PARC ÉOLIEN DU

Moulinet

MEMOIRE EN REPONSE A L'AVIS DE LA MRAE

Avis MRAE en date du 29 octobre 2019 N° 2019-3922

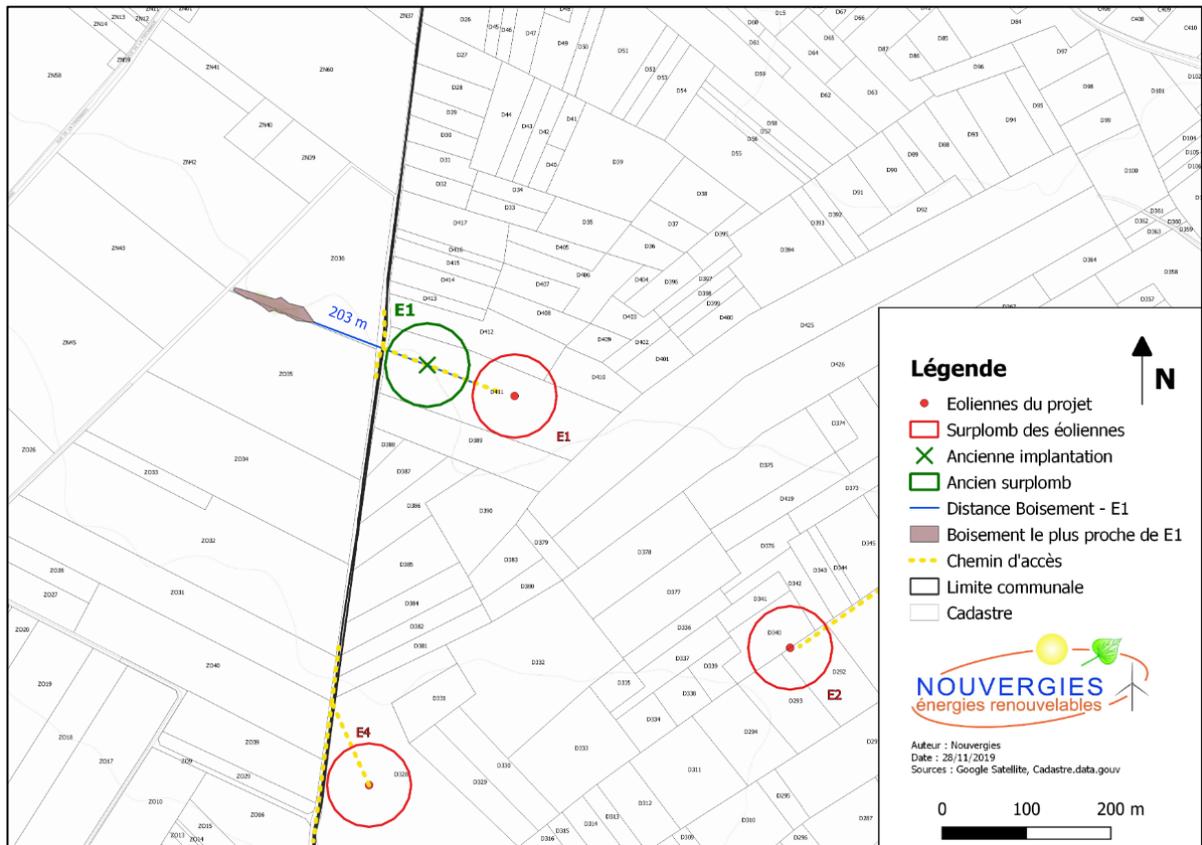
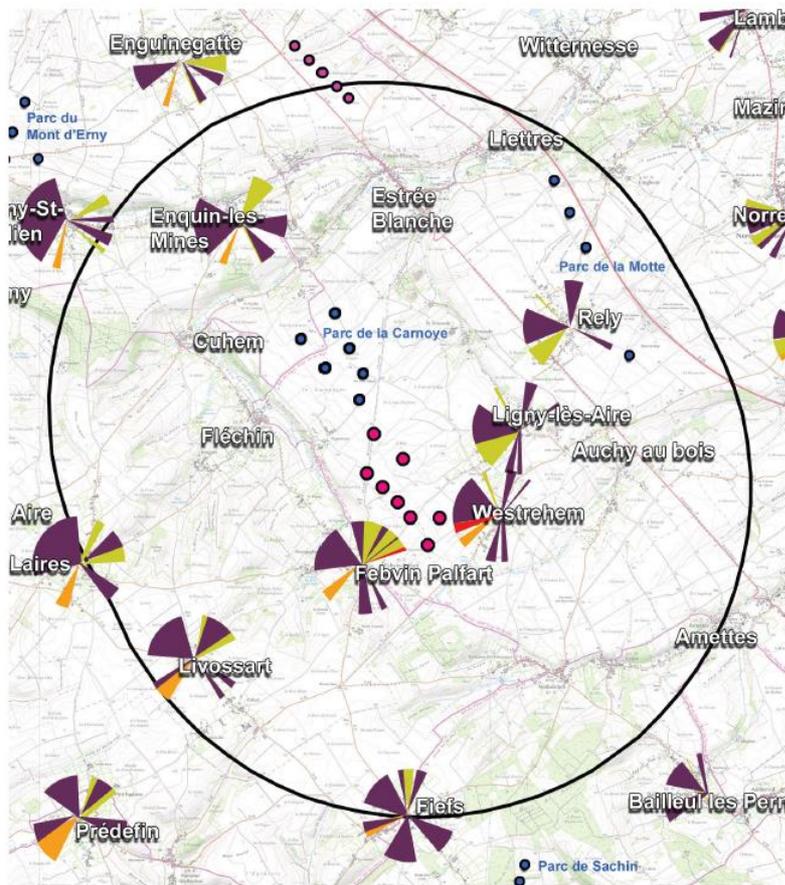
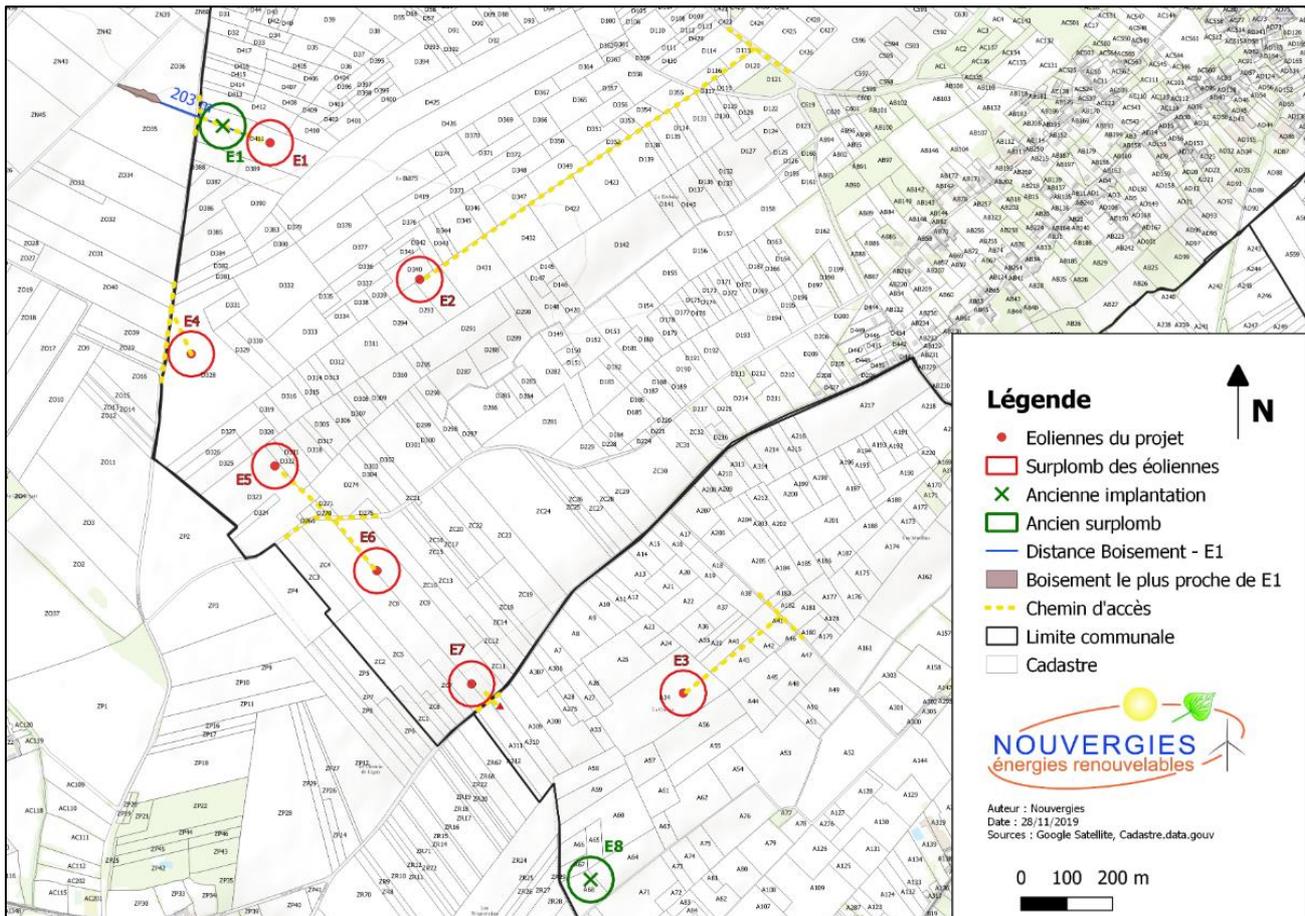
Toutefois, afin de répondre à la recommandation n° 1 de la DREAL, qui est de rechercher une meilleure prise en compte des contraintes paysagères existantes et de la biodiversité dans le choix de la variante retenue, la SAS Parc éolien du Moulinet peut proposer :

- De décaler l'éolienne E1 pour être à 200 mètres bout de pale de la haie
- Envisager une variante sans l'éolienne E8.

Cette nouvelle variante a pour avantage de proposer :

- En déplaçant E1 à 200 mètres bout de pale de la haie, nous augmentons la distance avec l'éolienne la plus proche du parc éolien de la Carnoye. Celle-ci passe de 532 à 620 mètres, plus favorable aux déplacements migratoires des oiseaux.

⇒ **Cette mesure permettra de réduire l'impact brut de l'éolienne E1 par rapport à sa haie la plus proche. L'impact brut passera donc de moyen à faible.**

- En proposant la suppression de l'éolienne E8, nous réduisons l'emprise totale du projet. Cela permet de créer une ouverture angulaire de l'ordre de 30°, facilitant les déplacements de l'avifaune.

- Le recul de E1 au sud-est de sa position initiale permettra de la rapprocher des éoliennes E4 et E2, ce qui permet d'opérer un retrait supplémentaire avec le parc de la Carnoye.
- La suppression de E8 opère un recul du projet pour les franges est du bourg de Febvin-Palfart et pour l'église inscrite aux monuments historiques qui s'y trouve.
- La suppression de E8 permet d'augmenter de 5° la plus grande respiration de la commune de Febvin-Palfart (elle passe de 79° à 84°).
- La suppression de E8 permet également d'inscrire entièrement le projet du Moulinet dans un angle déjà occupé par l'éolien pour la commune de Westrehem. **Ce qui signifie que le projet du Moulinet ne génère plus d'impacts supplémentaires sur le critère des angles occupés pour cette commune en prise directe avec le projet.**

Les deux modifications génèrent une réduction de l'emprise visuelle du projet, notamment depuis les secteurs est et ouest autour du projet et du parc de la Carnoye (voir carte suivante).

PM 0.3 : Depuis le chemin au nord-ouest de Pippemont

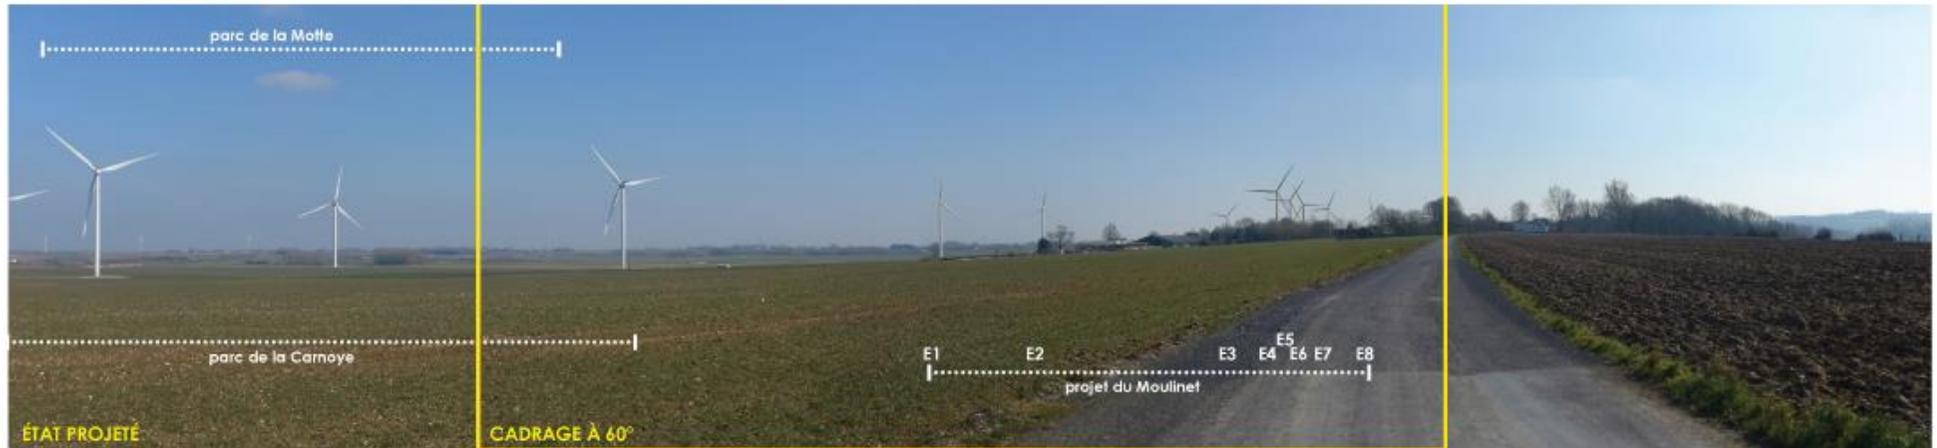
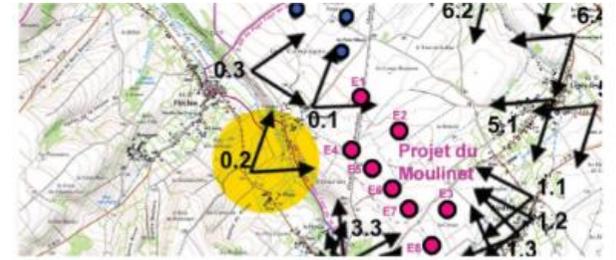
L'autorité environnementale recommande d'étudier un projet plus mesuré en nombre de machines, en retrait du village de Fevbin-Palfart et en continuité immédiate du parc existant de la Carnoye et en recherchant des implantations qui soient moins impactantes sur le paysage et le cadre de vie

Pm avec prise en compte des modifications : Le recul de E1 et la suppression de E8 permettent de réduire l'emprise visuelle du projet et un léger retrait vis-à-vis du parc de la Carnoye.

Photo aérienne et sur site de l'arbuste isolé
(Novembre 2019)

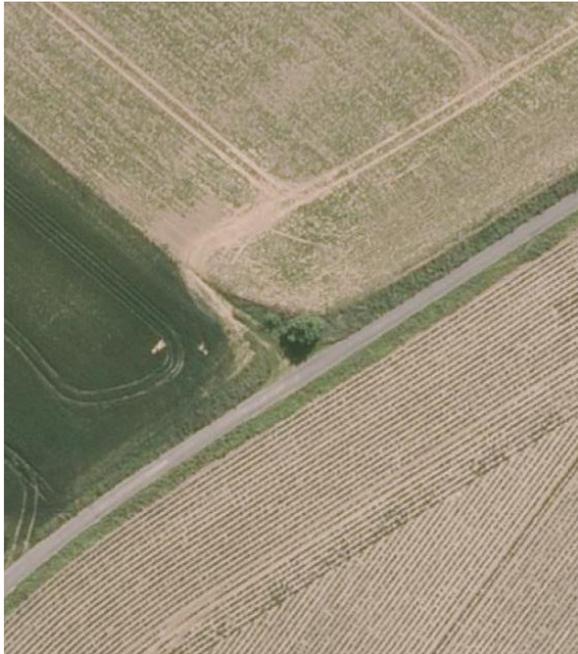
L'autorité environnementale recommande de requalifier l'impact de l'éolienne E7 et de proposer des mesures de réduction de cet impact.

L'éolienne E7 est projetée en cultures. Aucun élément arboré n'est recensé à moins de 200 mètres bout de pale de l'éolienne. Néanmoins, il y a bien un arbuste isolé à plus de 190 mètres bout de pale de l'éolienne (228 mètres de distance entre E7 et l'arbuste isolé).

Cet arbuste n'étant pas un élément arboré, **il n'est pas de nature à augmenter l'impact de l'éolienne E7 sur les Chiroptères.**
